Ulset vest – ny plassering av vanntårn

Redegjørelse for plassering av vanntårn

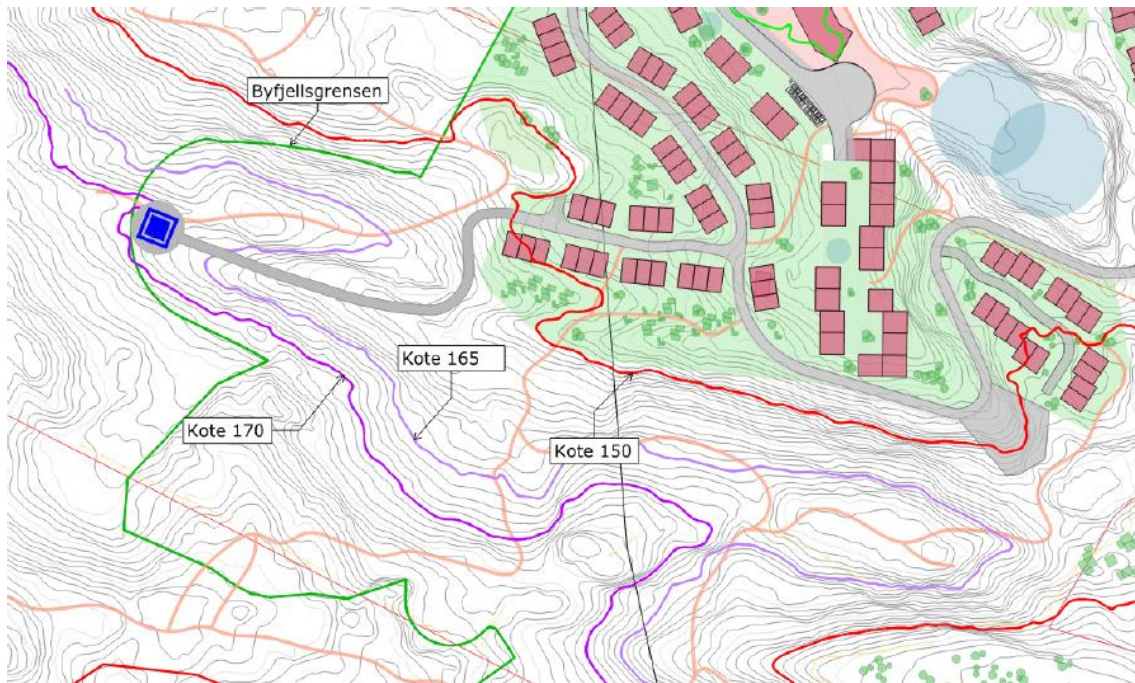
- Alternativ 1.1 - kote 150-155 med trykkøker,
- Alternativ 1.2 - kote 165-170 med trykkøker, men med tilstrekkelig bassengtrykk til å forsyne slokkevann i hele området
- Alternativ 2 - over kote 175 med tilstrekkelig bassengtrykk til å forsyne både forbruksvann og slokkevann

Bergen Vann leverte merknad til offentlig ettersyn hvor de legger frem at de ikke vil akseptere høydebasseng på kote + 150-155 som det ligger i planforslaget, og at de ønsker plassering på minimum 180 moh. Byplan har etter offentlig ettersyn hatt dialog med forslagstiller, Bergen Vann og Statsforvalter. Basert på dialog og anbefalinger er det utarbeidet en løsning med høydebasseng liggende på ca. kote 170, slik at det sikres tilstrekkelig leveringssikkerhet og slukkevannskapasitet.

Figur 1: Illustrasjon fra VA-rammeplan viser skissert plassering av et høydebasseng, på ca. kote +170.

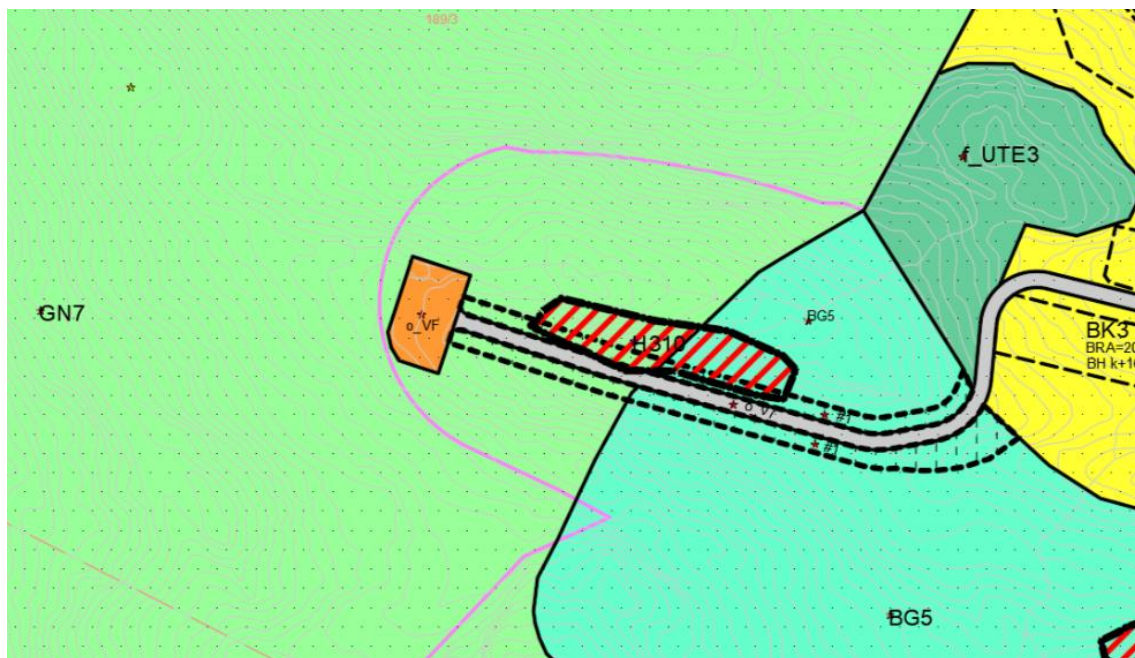
Det foreslås ny plassering av vanntårn henhold til alternativ 1.2 i VA-rammeplan, med høydebasseng plassert på ca. kote 170. Ifølge Bergen vann har hovedvannforsyningen i området en trykkehøyde som ligger rundt kote + 165-170, og nytt høydebasseng må plasseres slik at det passer inn i det overordnede systemet. I så måte vil et høydebasseng på kote 160-170 (alternativ 1.2) passe best med det overordnede systemet. Et basseng på mellom 165 og 170 moh, vil ligge over samtlige boliger og derfor kunne forsyne hele boligområdet, selv om pumpene skulle være ute av drift.
